改善箇所説明図

中型トラックのブレーキパイプにおいて、取付位置が不適切なため、クロスメンバと干渉するものがある。そのため、走行振動等によりブレーキパイプが損傷し、ブレーキ液が漏れるおそれがある。

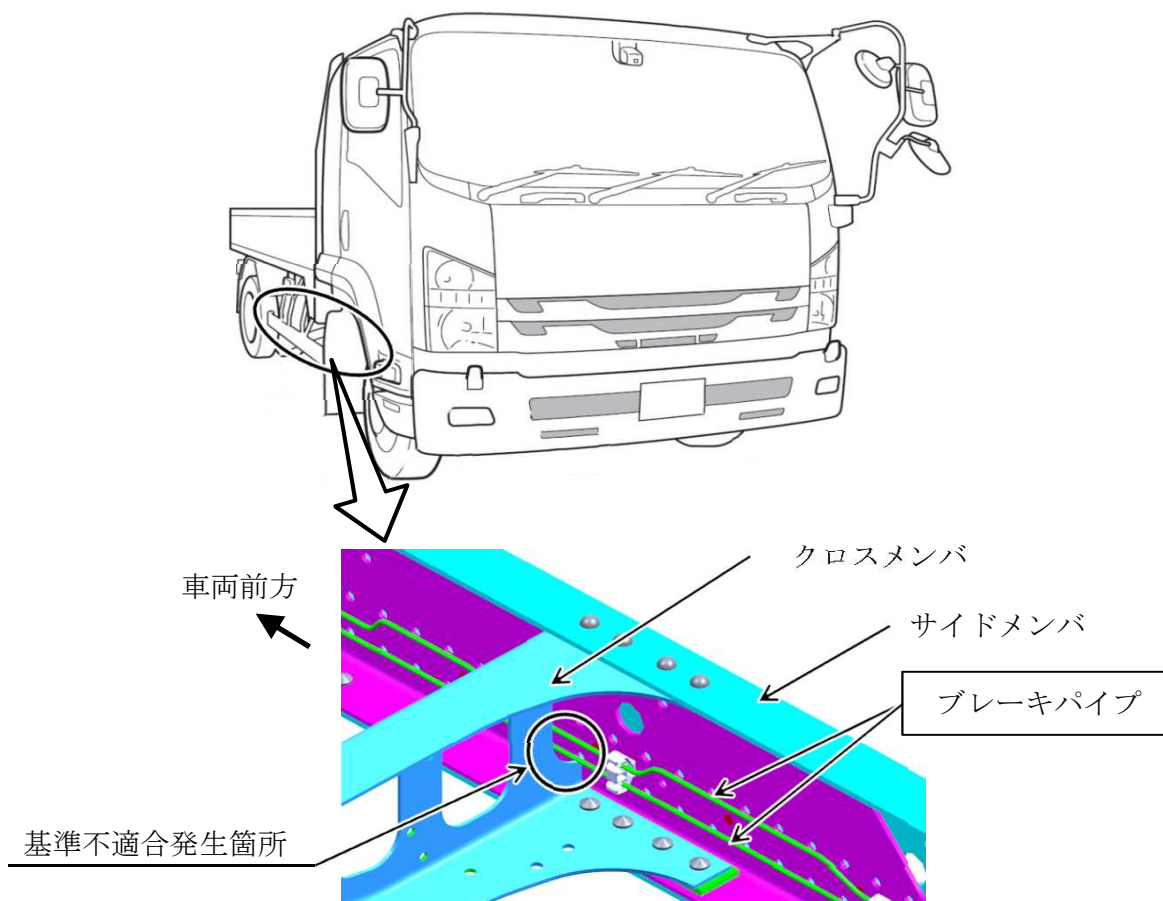
改善前	改善後
ブレーキパイプ クロスメンバ	<クリップ追加> クリップ <ブレーキパイプ交換> ブレーキパイプ

全車両、ブレーキパイプとクロスメンバの隙間を点検し、隙間がないものは、クリップを追加またはブレーキパイプを対策品に交換する。

識別 : 車両右側のエアタンクに識別シール（黄色）を貼付する。
